Commune de DOUARNENEZ

1°) L' AUTORISATION ENVIRONNEMENTALE
SOLICITÉE PAR LA COMMUNE DE DOUARNENEZ,
POUR LE RÉAMÉNAGEMENT DU CHEMIN DU TREIZ,
AVEC CONCEPTION D'UN DOUBLE OUVRAGE PERRÉ
ET ESTACADE

Enquête N°E-25-000031/35

Conclusions motivées et Avis

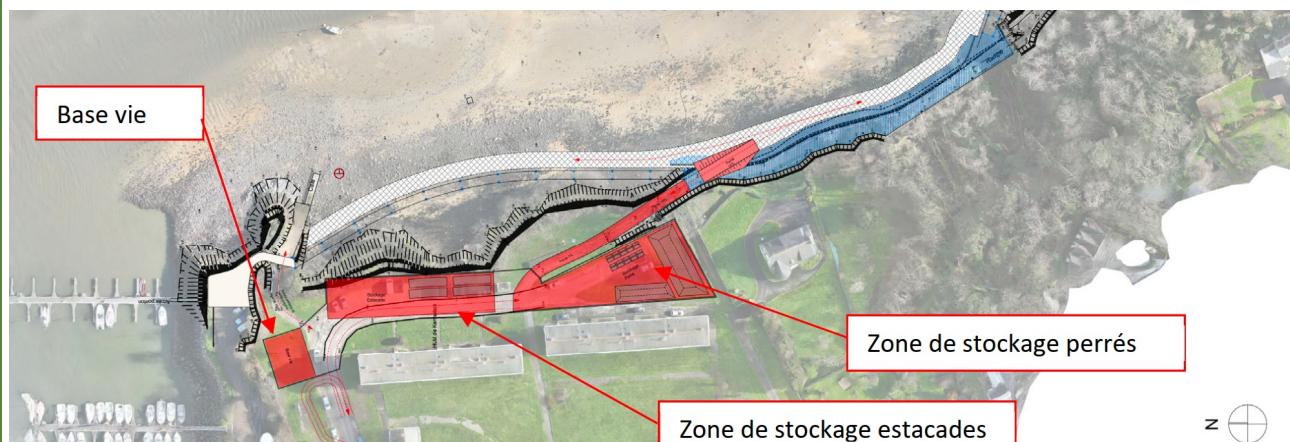
Q5 : Où seront exactement installés la base vie du chantier et le stockage des engins?

La figure ci-dessous présente l'emprise chantier présentée en phase AVP pour la réalisation des travaux. Les zones en rouge correspondent à l'emprise maximale des installations de chantier/stockage durant la phase travaux. Cette emprise sera affinée en phase PRO en collaboration avec la mairie.
